INSTITUTO COSTARRICENSE DE
ACUEDUCTOS Y ALCANTARILLADOS

Asesoría en Gestión del Riesgo y visita técnica a Planta de Tratamiento de Aguas Residuales, Residencial Vistas del Miravalles - Bagaces

|  | Reporte de asesoría en Gestión de Riesgo ante Desastres | | | Página 3 de 23 |

Figura 5. Vista desde nivel de calles internas del residencial.

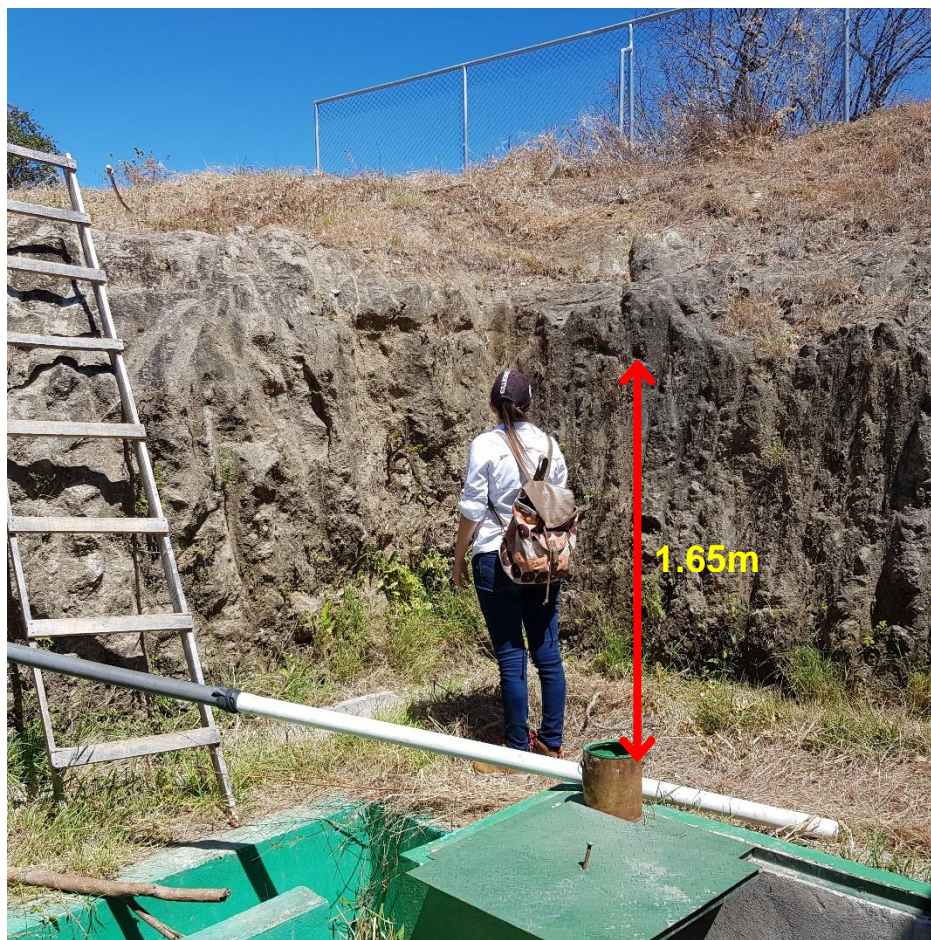
El terreno donde se ubica el proyecto es plano según se observa en la Figura 2, sin embargo, para la construcción de la planta de tratamiento de aguas residuales (PTAR) se realizó una excavación con pendientes cercanas a los 90° y profundidad cercana a los 2,5m. A pesar de que en apariencia se observa un estrato rocoso es necesario realizar estudios específicos en el sitio que validen el tipo de material presente y, según sea el mismo, las recomendaciones para la protección y estabilidad de los taludes existentes.

En las Figuras 3, 4, 5 y 6 se señalan algunos de los aspectos observados en campo.

- Es necesario contar con estudio de suelos específico para el sitio que considere la evaluación de los taludes existentes y genere recomendaciones con respecto al acabo de los mismos.

Adjunto fotografías de la Planta de Tratamiento :

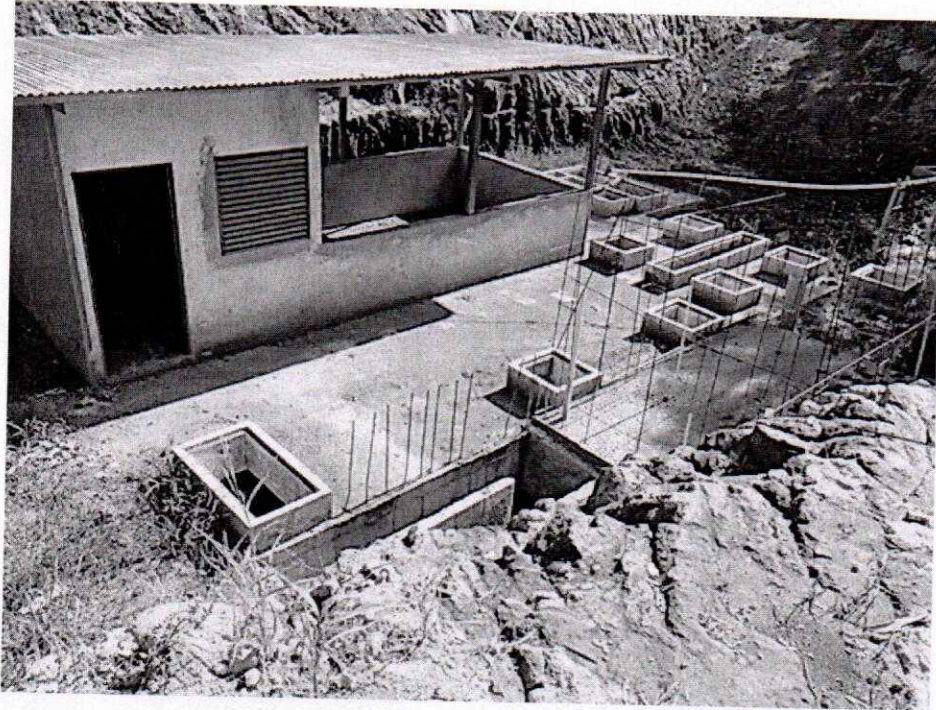
Se observa que la misma producto de las fuertes lluvias y del paso de la tormenta Nate fue afectada severamente al punto que toda la infraestructura se inundó a nivel de viga corona de la edificación, situación que es preocupante debido a que la misma en caso de estar funcionando hubiera colapsado totalmente.

Motivo por el cual se le estuvo cuestionando al ing. residente sobre la ubicación de la misma, el cual sólo cumple lo estipulado en planos ya que el mismo no es el responsable del proyecto como tal ya que según planos el director técnico es ing. William Torres Bacca.
